**Piano di Classificazione Acustica**

**Controdeduzioni**

## **PIANO DI CLASSIFICAZIONE ACUSTICA CONTRODEDUZIONI ALLE OSSERVAZIONI**

### **Allegato A.1 - Relazione illustrativa delle controdeduzioni alle osservazioni**

Individuazione dell'area oggetto di osservazione - proposta di modifica 5 . 3

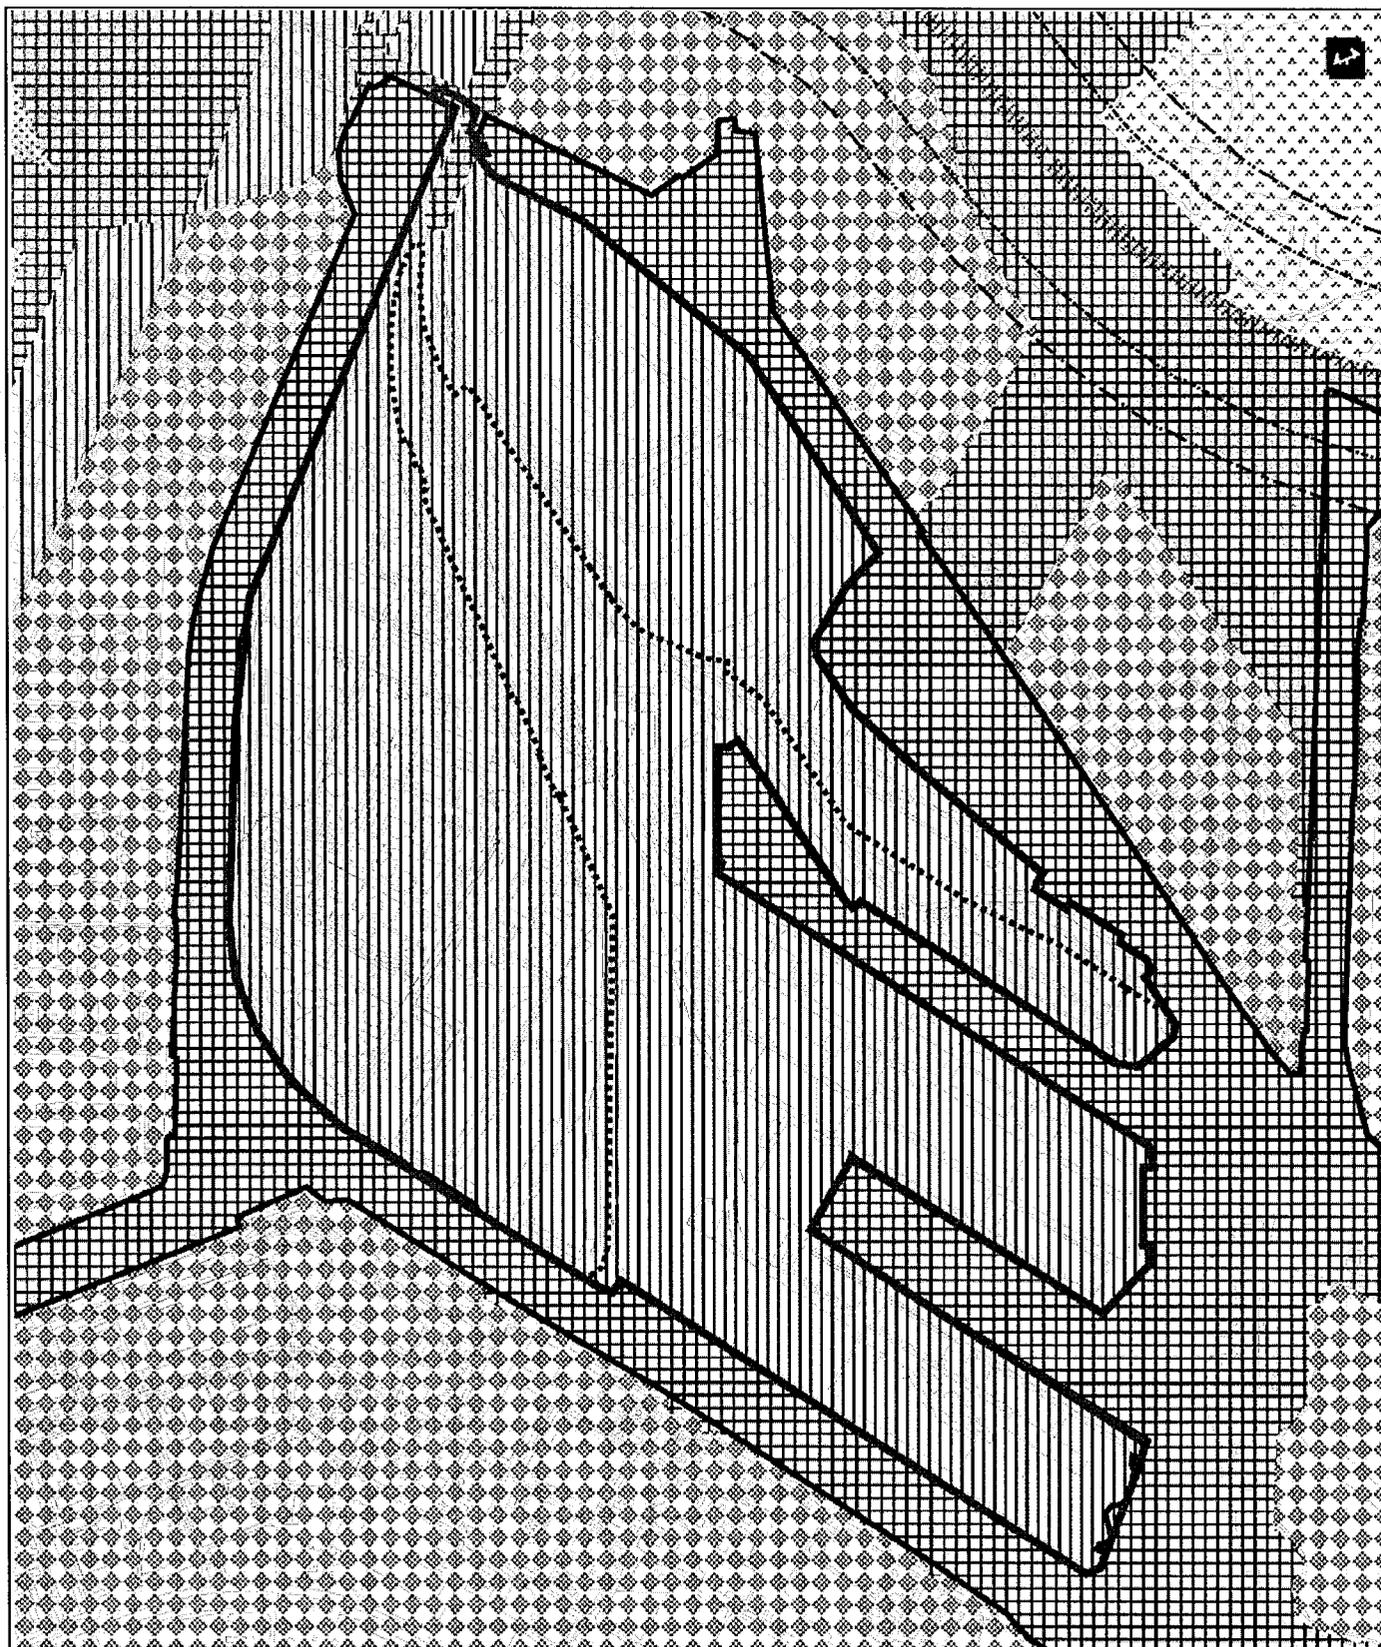
OSSERVAZIONE - PROPOSTA DI MODIFICA N. 5 . 3

Proposta di modifica localizzabile?  si  no (se SI, vedi estratto mappa alla pagina seguente)

Individuazione dell'area oggetto di osservazione - proposta di modifica 5 . 4

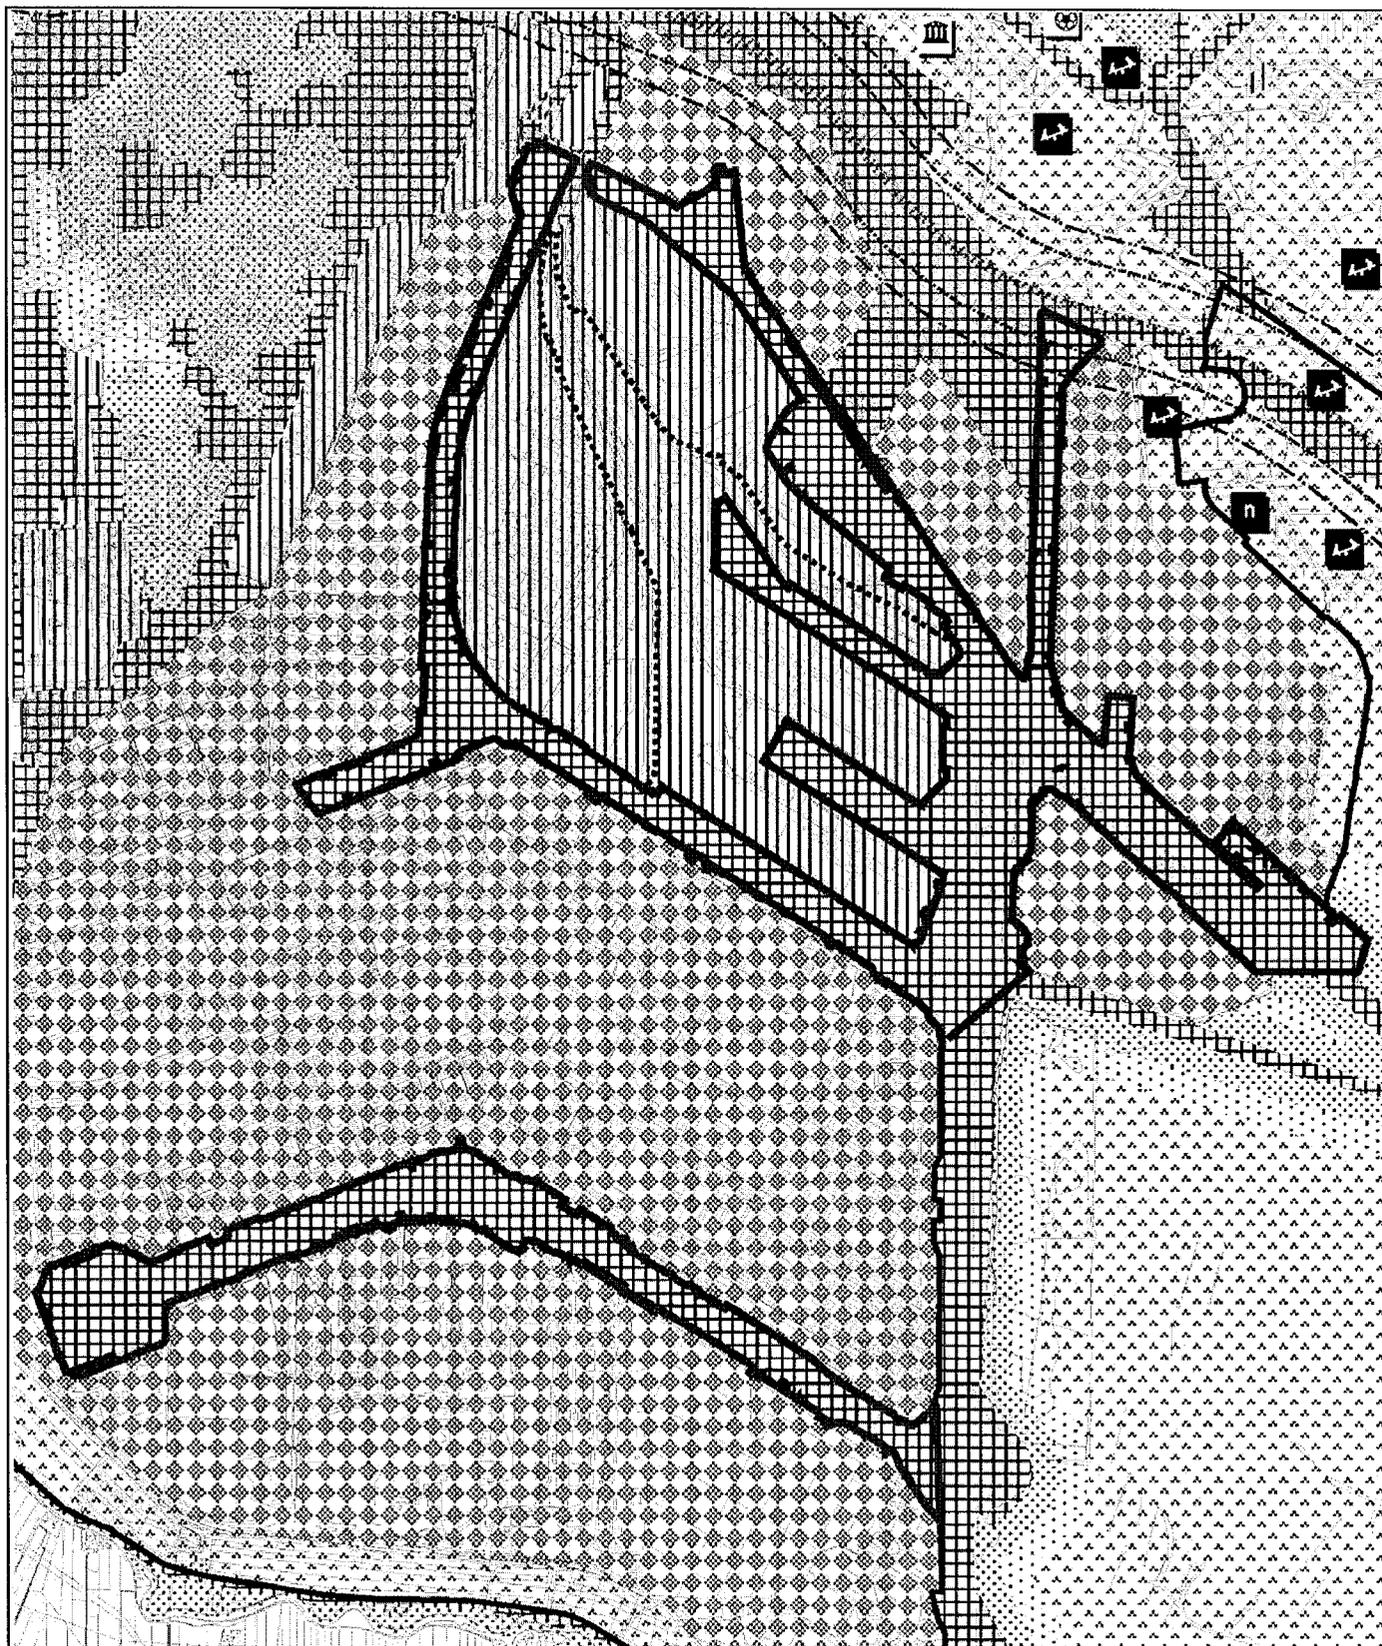
OSSERVAZIONE - PROPOSTA DI MODIFICA N. 5 / 4

Proposta di modifica localizzabile?  sì  no (se Sì, vedi estratto mappa alla pagina seguente)

Individuazione dell'area oggetto di osservazione - proposta di modifica

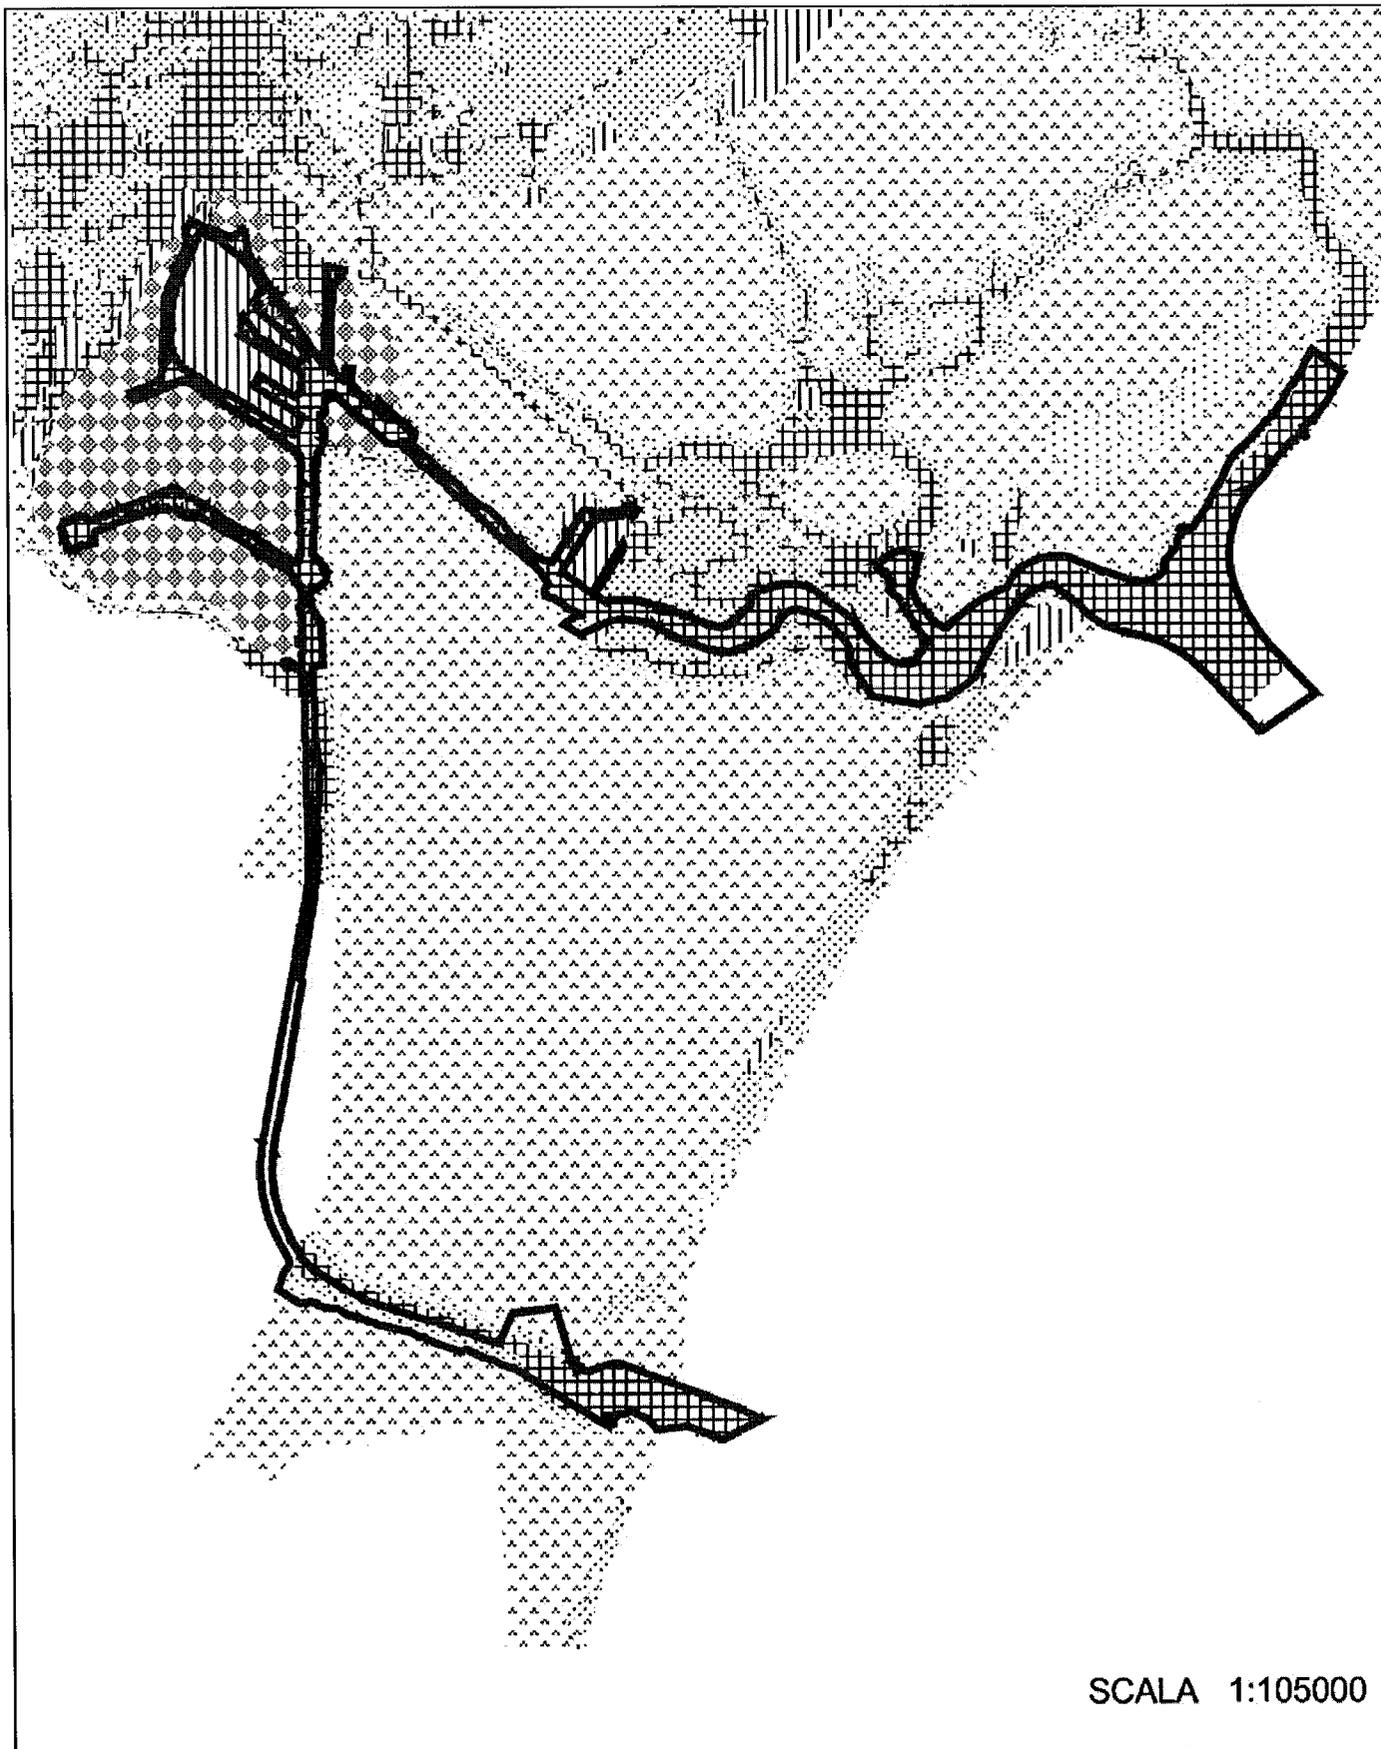
OSSERVAZIONE - PROPOSTA DI MODIFICA N. 5 . 5

A tuttoggi non esiste alcuna indicazione circa i contenuti e i tempi di approvazione del decreto attuativo sulle infrastrutture portuali. Si ritiene opportuno demandare al predetto decreto la valutazione degli affacci sui canali e sulle infrastrutture portuali (cfr. anche controdeduzioni alla proposta di modifica 3.1 e 5.2) e la fissazione dei valori limite di immissione ed emissione per le infrastrutture marittime all'interno delle relative fasce di pertinenza, nonché la relativa estensione..

**PARERE****Favorevole al parziale accoglimento**Proposta di modifica localizzabile?  si  no (se SI, vedi estratto mappa alla pagina seguente)

Individuazione dell'area oggetto di osservazione - proposta di modifica

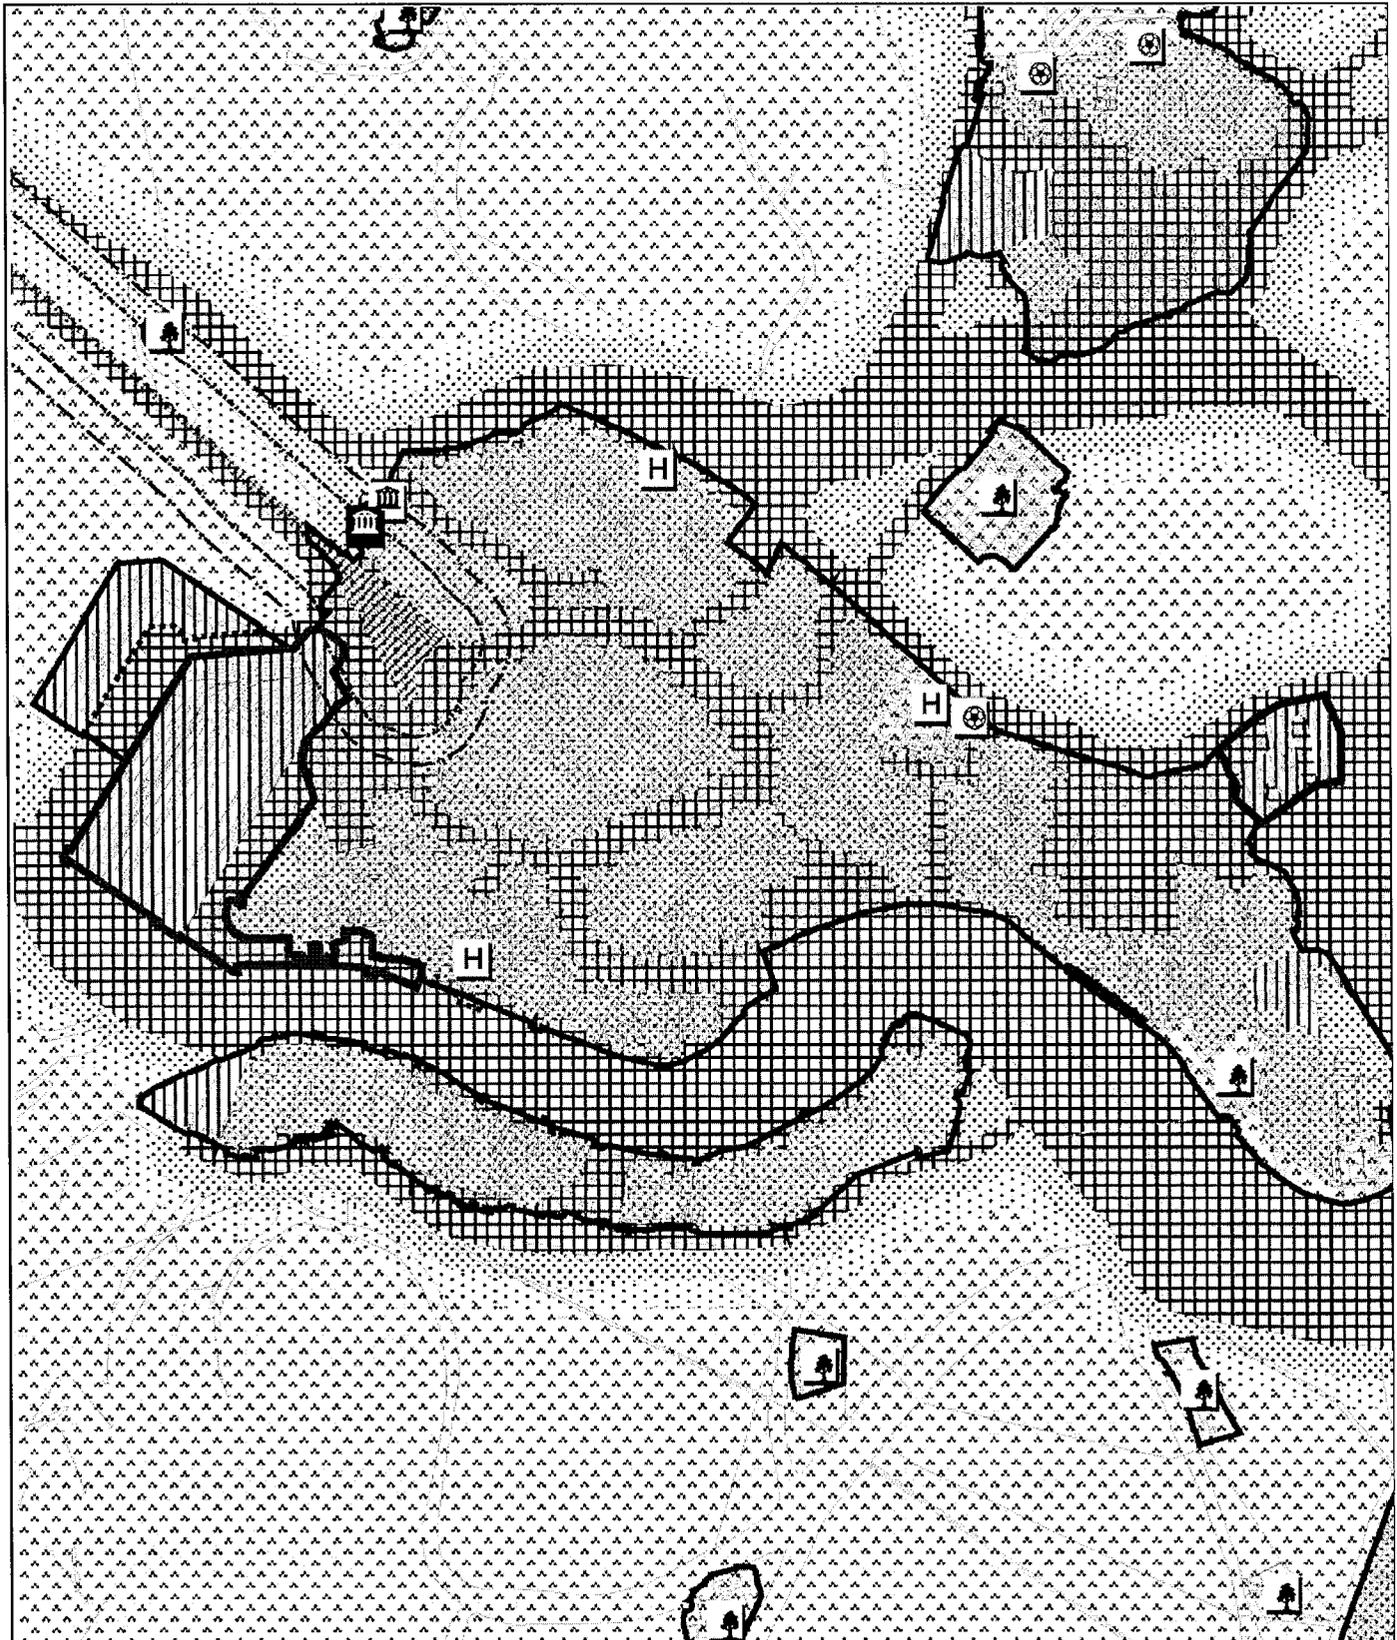
OSSERVAZIONE - PROPOSTA DI MODIFICA N. 5 . 6

Proposta di modifica localizzabile?  sì  no (se Sì, vedi estratto mappa alla pagina seguente)
